Secteur F Ouches – Sports Avancées du projet « vie à vie »

5 décembre 2016, 17h30, locaux de la FED, rue Gourgas 23bis

Une année après l'élection du projet lauréat « vie à vie », la séance bilatérale du jour a pour objectifs de rendre compte des modifications apportées au projet initial, du calendrier, des enjeux actuels et futurs.

PLAN D'AMÉNAGEMENT PAYSAGER plan de sol

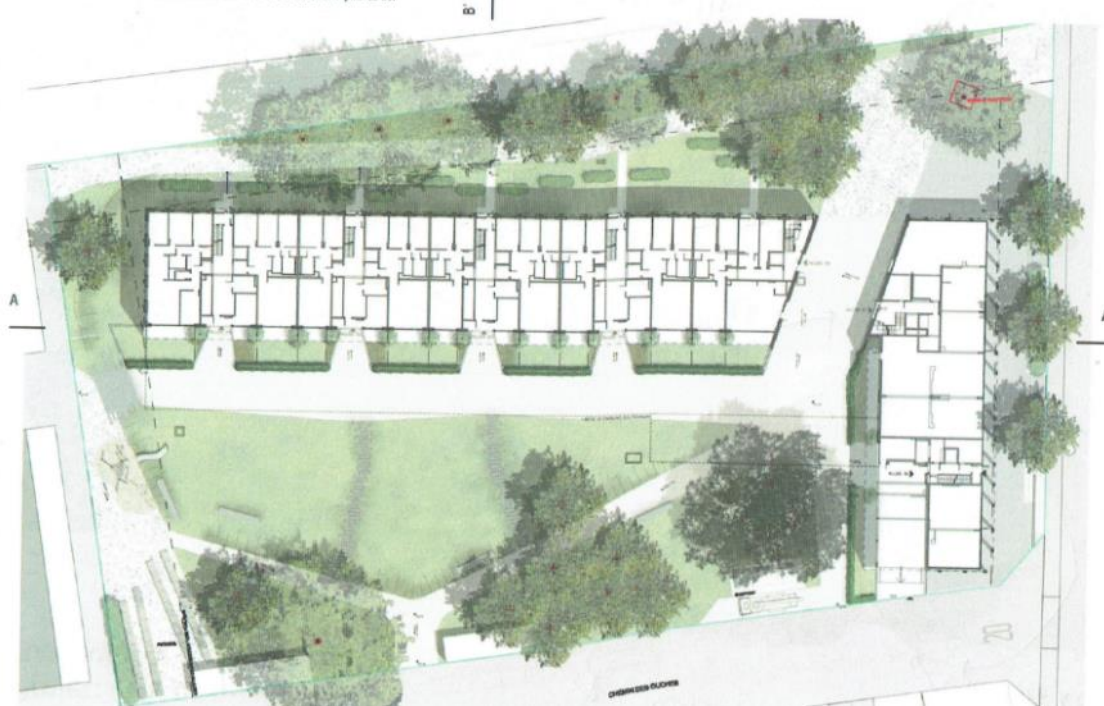
Pourquoi surélever ? Pourquoi pas en pleine terre ?

Les habitants sont, a priori, peu favorables au plantage « moderne » (bac surélevé) : volonté de parcelles généreuses en pleine terre comme c'est le cas actuellement.

Est-il possible d'augmenter la surface de plantation (abatage de l'arbre) ?

Réponse de l'architecte paysagiste : c'est plus facile à entretenir, cela permet d'éviter les désagréments du potager (ex. devoir se baisser) + gestion de l'espace facilitée. Taille 1,5*2m

Cet arbre génère une valeur compensatoire importante (calculée en fonction du diamètre, cf. règlement sur la conservation de la végétation arborée, du 27 octobre 1999, L 4 05.04).
